Uitgangspuntendocument (UPD)

Brandmeldinstallatie

Spoortunnel ~~en station~~ Best

Van	ProRail
Eigenaar	Gebiedsmanager Dagelijkse Operatie Zuid-West
Kenmerk	UPD_Bettl_BMI-054-1
Versie	1. 01
Datum	22 december 2022 <u>23 oktober 2024</u>
Bestand	UPD_Bettl_BMI-054-1 d.d. 22-12-2022 <u>23-10-2024</u> - versie 1. 01
Status	Definitief

Figuur 1 - Overzicht tunnel

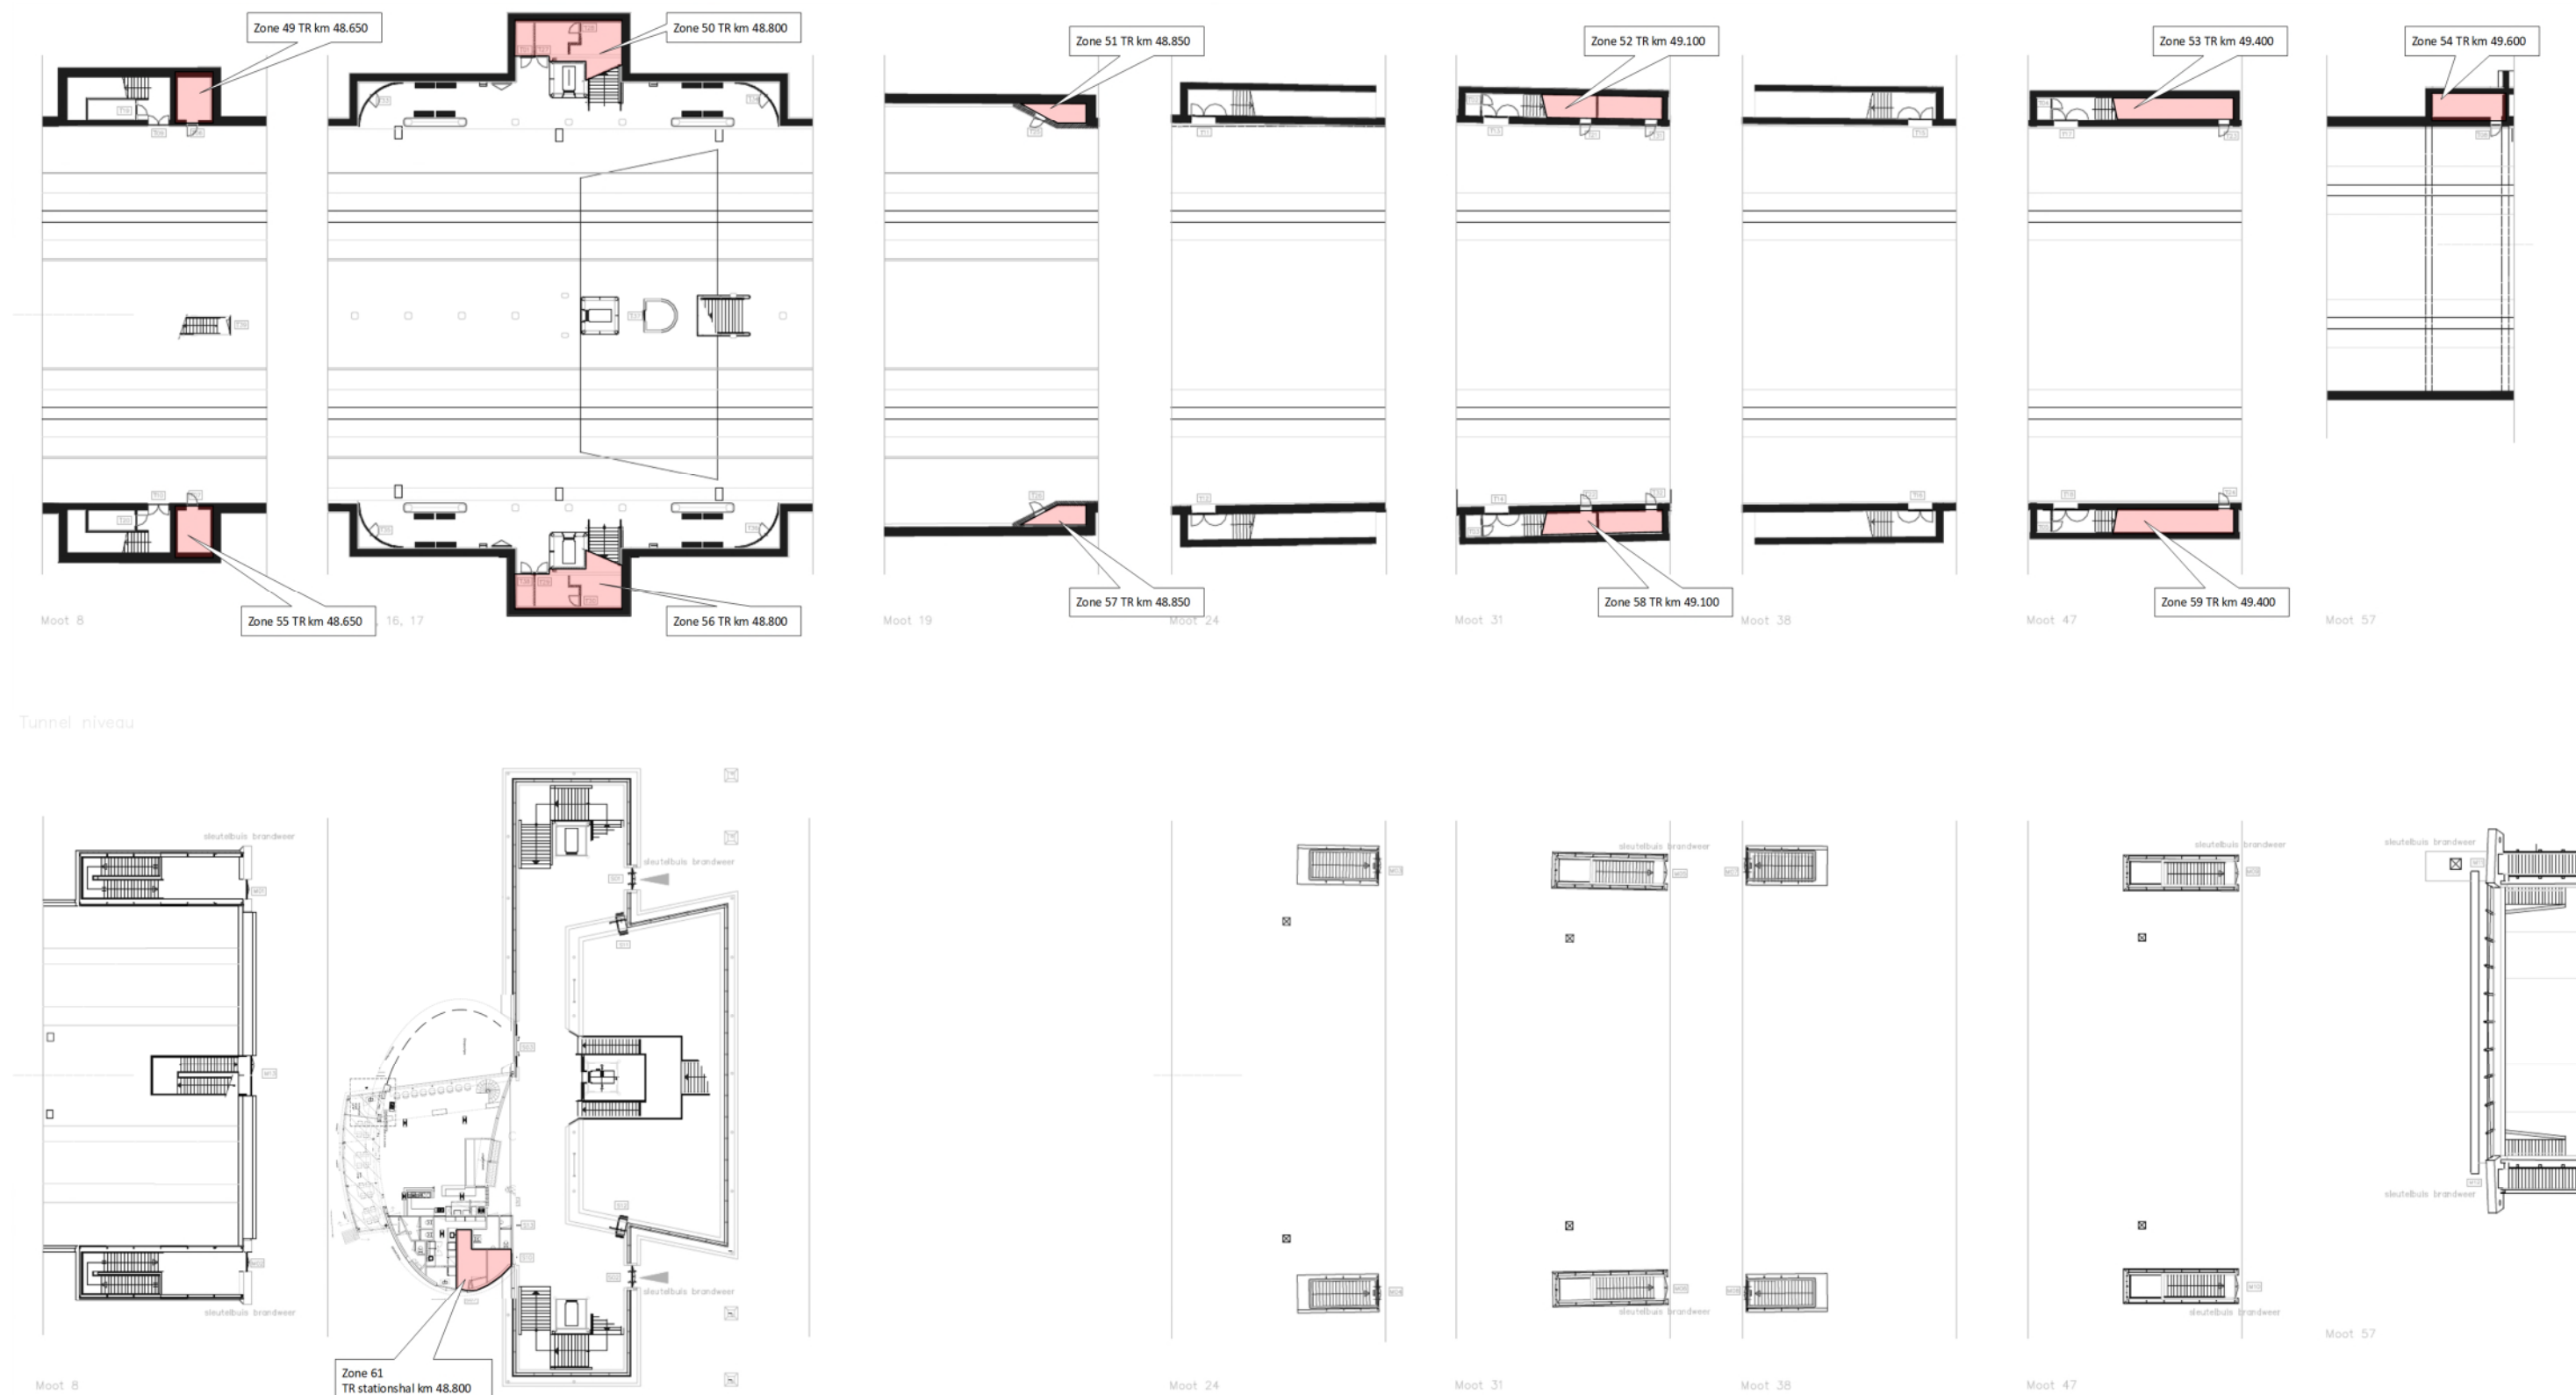
Versie	Wijzigingen
1.0	Definitief
1.1	Verduidelijking dat sturingen RBI via tunnelbesturingsinstallatie lopen. Bouwbesluit vervangen door Besluit bouwwerken leefomgeving. Bijlage 4 tekeningen toegevoegd.

De volgende basisindeling van detectiezones moet worden aangehouden (zie tekening in Bijlage 4):

Detectiezone	Betreft gebouw / bouwdeel / ruimte	Niveau	Km
1 t/m 5	Perrons oostzijde, Zuidelijke-deel	Niveau -1	48.800650- 48.850880
6 t/m 24	Perrons-oostzijde, Noordelijke-deel Tunnelbuis oost	Niveau -1	48.650- 48.800880- 49.600
25 t/m 30	Perrons westzijde, Zuidelijke-deel	Niveau -1	48.800- 48.850880
31 t/m 48	Perrons-westzijde, Noordelijke-deel Tunnelbuis west	Niveau -1	48.650- 48.800880- 49.600
49	Technische ruimte "Km 48.650 - oost"	Niveau -1	48.650
50	Technische en opslagruimten "Km 48.800 - oost"	Niveau -1	48.800
51	Technische ruimte "Km 48.850 - oost"	Niveau -1	48.860
52	Technische ruimte "Km 49.100 - oost"	Niveau -1	49.100
53	Technische ruimte "Km 49.400 - oost"	Niveau -1	49.400
54	Technische ruimte "Km 49.600 - oost"	Niveau -1	49.600
55	Technische ruimte "Km 48.650 - west"	Niveau -1	49.650
56	Technische ruimte "Km 48.800 - west"	Niveau -1	48.800
57	Technische ruimte "Km 48.850 - west"	Niveau -1	48.860
